**Oggetto:** *cava Tombaccio - Piano di coltivazione della cava Tombaccio - Procedura di VIA 2017 -  
proponente: Società Immobiliare IDEAL s.r.l. - Conferenza dei Servizi del 05/10/2016 - Vs.  
comunicazione prot. 741 del 22/03/2017 - Contributo istruttorio ai sensi della LR 10/10*

**OGGETTO: conferenza di servizi art. 25 D.Lgs. 152/2006 per la procedura di impatto ambientale e autorizzazioni ambientali connesse convocata per il 3 aprile 2017. Cava Tombaccio Comune di Stazzema, Cava Serra delle Volte Comune di Stazzema.**

**OGGETTO:** Procedure di VIA - Riattivazione cava “Tombaccio” e riattivazione cava “ Serra delle Volte” della ditta Immobiliare Ideal. **Contributo istruttorio**

**Oggetto:** Convocazione Conferenza di servizi per il giorno 03/04/2017 per la procedura di valutazione di impatto ambientale e autorizzazioni ambientali connesse ai progetti di coltivazione delle cave Tombaccio e Serra delle Volte, nel comune di Stazzema (LU). Comunicazioni

FIGURA 1

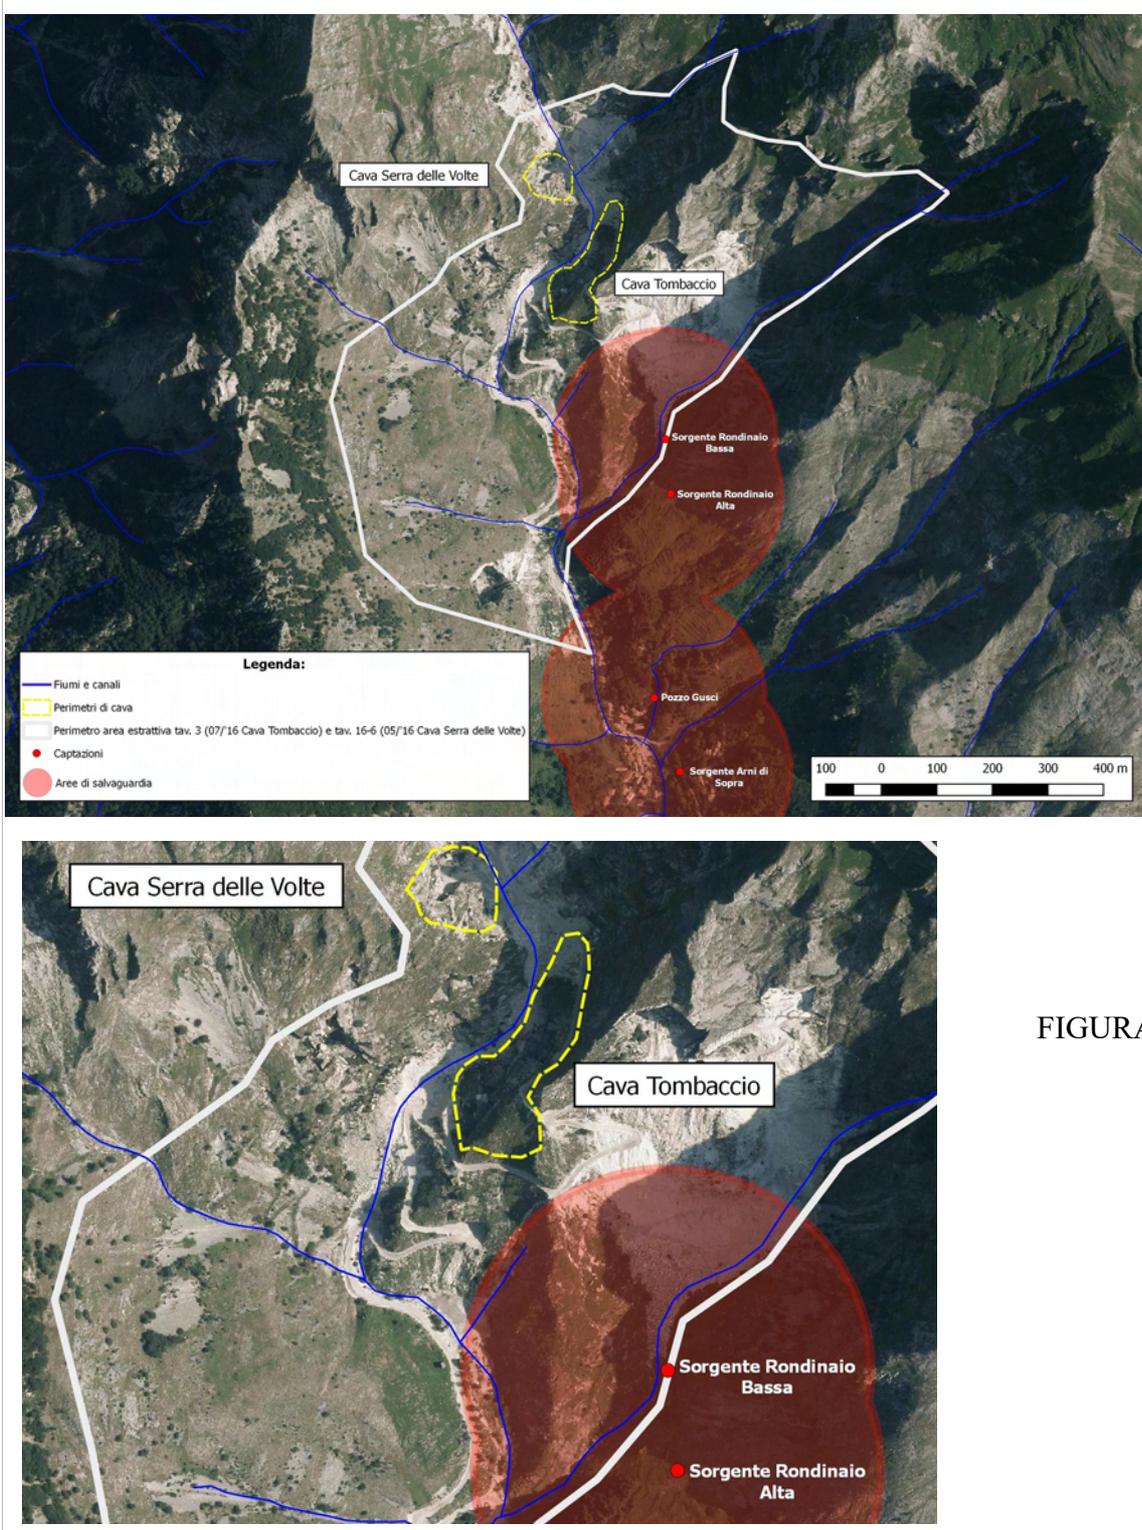
L'interferenza con le aree di salvaguardia destinate al consumo umano, erogate a terzi mediante impianto di acquedotto che riveste carattere di pubblico interesse (captazioni ad uso del servizio idrico integrato), presenti in zona, è rappresentata nella tavola sottostante (Figura 1); le captazioni più prossime sono:

si sovrappone con i perimetri di salvaguardia delle captazioni sopra elencate come si evince chiaramente nella seguente figura 1..

Si segnala inoltre che, in base di quanto risulta dalla documentazione resa disponibile, per la Cava Tombaccio è stato ricostruito un perimetro (si veda linea gialla tratteggiata di figura 1) che appare essere il perimetro dove si svolge l' attività di cava; emerge tuttavia il permanere dell' estrema contiguità di quest' area con il perimetro dell' area di salvaguardia. Si evidenzia che anche,

in questo caso, pur non ricadendo formalmente nelle disposizioni di cui al comma 4 dell' art. 94 del D.Lgs 152/06, resta la necessità di documentare, come sopra descritto, la condizione di “ non connessione tra la falda che alimenta la sorgente e l'attività di cava “. Analoghe considerazioni possono essere fatte per la cava Serra delle Volte anche se in questo caso la distanza dalle captazioni è superiore.

Comunque in ogni caso dovranno essere adottate nell'esecuzione dell'attività di coltivazione le cautele necessarie ad evitare che la qualità della acque captate dalle sorgenti suddette possa essere compromessa anche in modo transitorio .

Vista quanto sopra detto si ritiene necessario che siano acquisiti anche i pareri in merito dei soggetti che sono coinvolti nella tutela e/o gestione delle captazioni suddette: ARPAT, del gestore del servizio idrico integrato GAIA spa, e dell' Autorità Idrica Toscana, a cui la presente è inviata per opportuna per conoscenza.
